改善箇所説明図

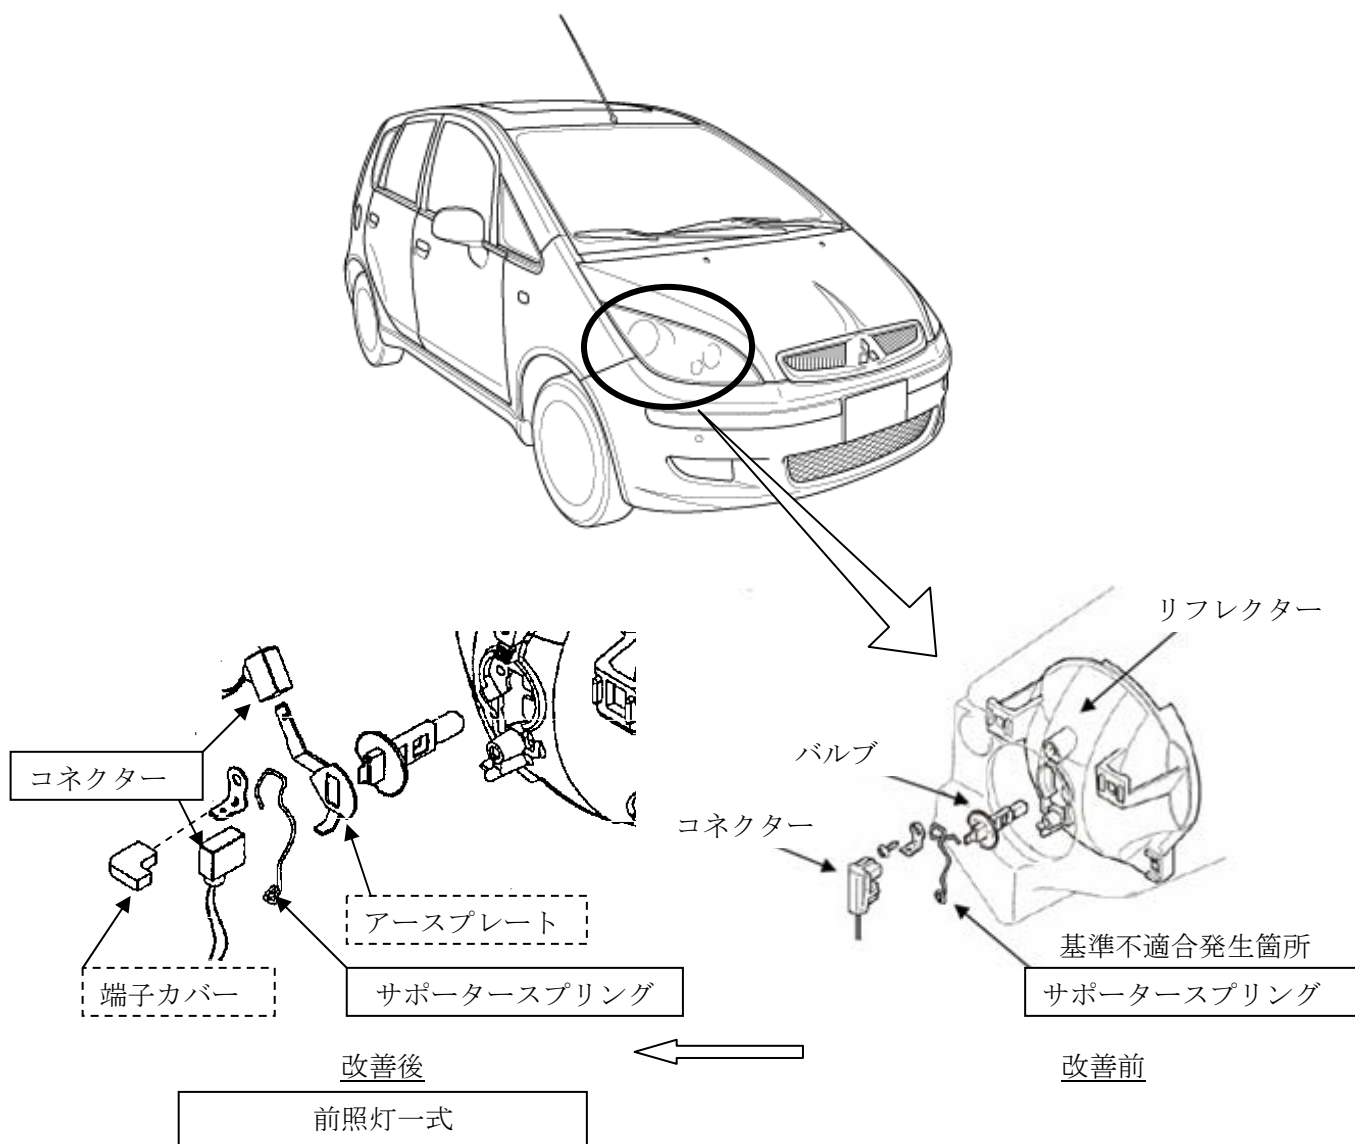
すれ違い用前照灯のアース回路の一部であるバルブ固定用サポーターズプリングが不適切なため、コネクター組み付けのばらつきや点灯熱による経年劣化により接点圧が不十分となり、振動等によりアース回路接点部でスパークが発生し接点部が発熱する場合がある。そのため、そのまま使用を続けると、サポーターズプリングが熱変形し、最悪の場合、すれ違い用前照灯が不灯となるおそれがある。

全車両、リフレクターのバルブ固定部を点検し、損傷が認められる場合は、前照灯一式をアースプレートを追加した対策品に交換する。バルブ固定部に損傷が無い場合は、アースプレート、および端子カバーを追加し、コネクター、およびサポーターズプリングを交換する。

また、アースプレート追加に伴い、取扱説明書の前照灯に関する箇所に改訂シールを貼付する。
